資料 2 - 2 - 3

重大事故等対策の有効性評価に係る シビアアクシデント解析コードについて

(第2部 C H A S T E)

平成27年10月
東北電力株式会社
東京電力株式会社
中部電力株式会社
中国電力株式会社

図 3-3 CHASTE コードの輻射熱伝達計算における形態係数計算体系

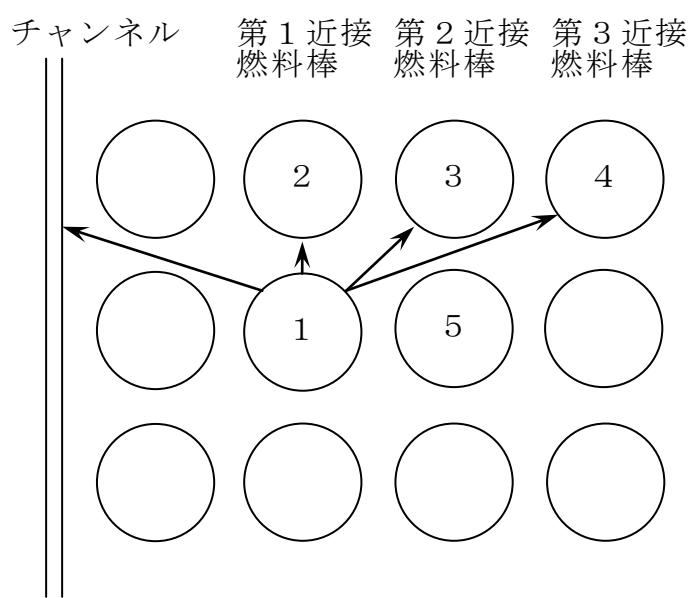
No.審査
-3-6
に対する
ご回答

以上より、CHASTEコードの輻射熱伝達モデルは、有効性評価解析で必要となる燃料集合体断面の幾何学的配置を考慮した、燃料被覆管、チャンネルボックスのより詳細な温度評価が可能であり、燃料棒の膨れによる変形も考慮することができる。したがって、有効性評価解析に適用可能なものであると考えている。

添付図 3-2 輻射伝熱実験における燃料集合体内温度分布の実測値と計算値

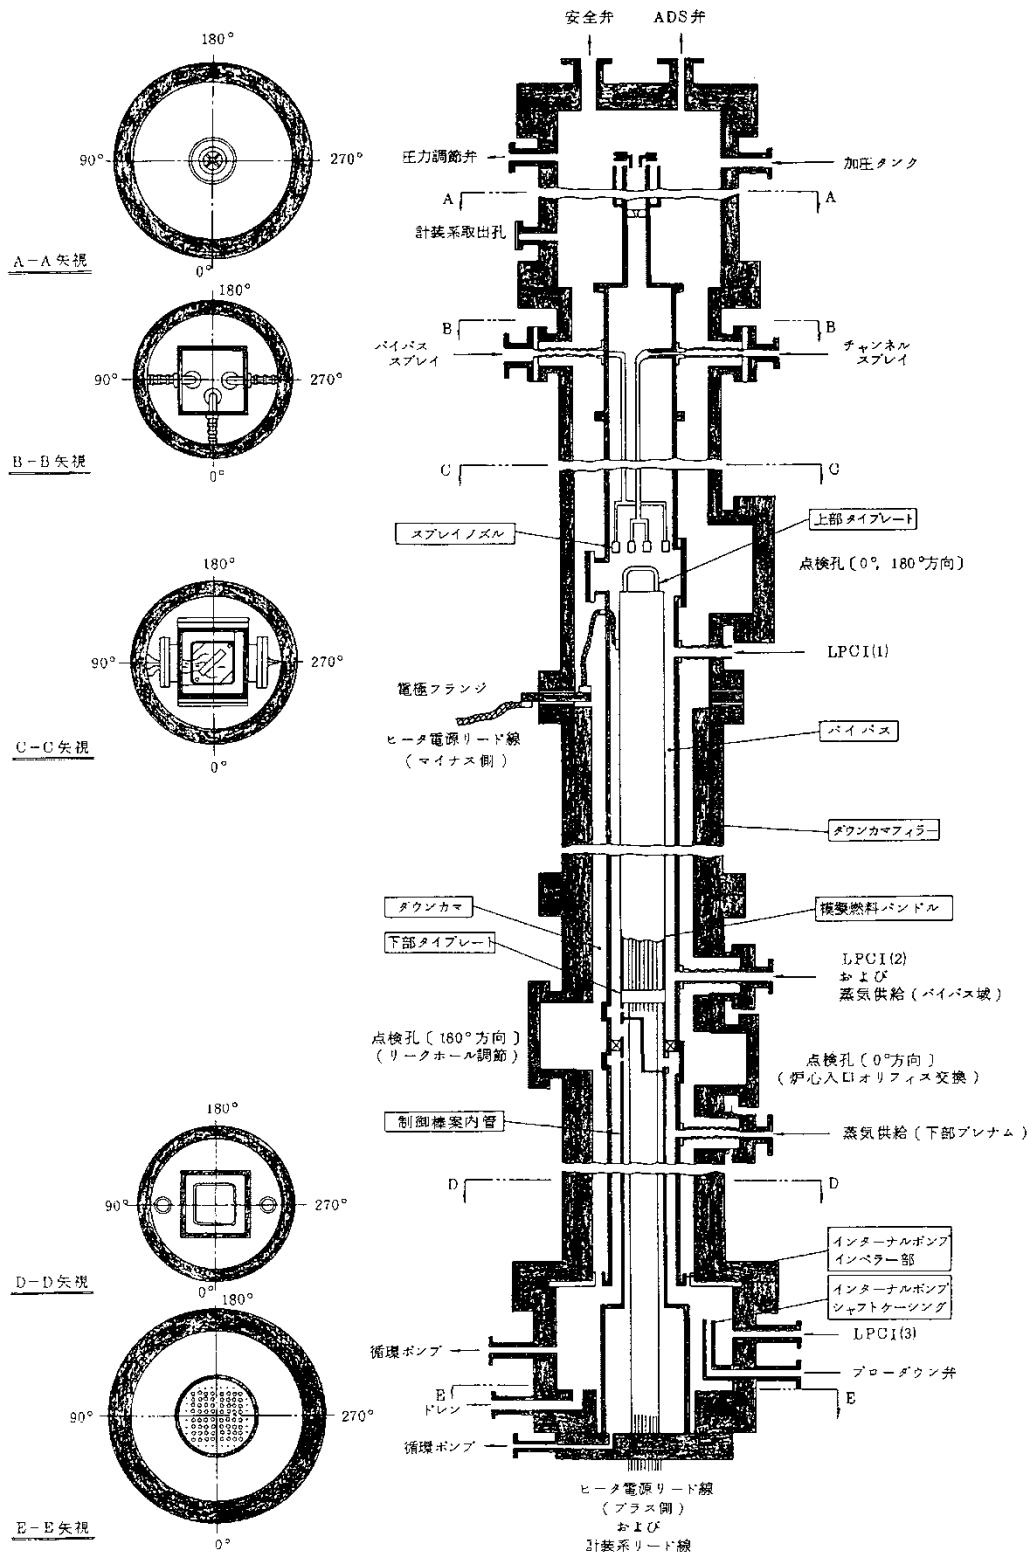
No. 審査
-3-3
に対する
ご回答

輻射伝熱実験で、燃料集合体の対角線方向にある模擬燃料棒の軸方向最高出力部で測定された被覆管表面温度分布と、CHASTEコードを用いた実験解析の計算値との比較図を添付図3-2に示す。対角線方向の被覆管表面温度分布の計算値は実測値の傾向と概ね一致している。

被覆管表面温度分布は実機と必ずしも同じではないものの、チャンネルボックスへの輻射の寄与が大きいチャンネルボックスに隣接する燃料棒の温度は、被覆管最高温度が発生する中央領域の燃料棒に比べて低く、輻射率が異なることの影響は小さいと考えられる。

したがって、実験での実測値と計算値の傾向が概ね一致していること、また、添付 2 で示したとおり、有効性評価で C H A S T E コードを用いている解析の状況においては、輻射が被覆管最高温度を高く評価するような保守的な設定となっていることから、有効性評価における C H A S T E コードの輻射伝熱モデルは適用可能なものであると考える。
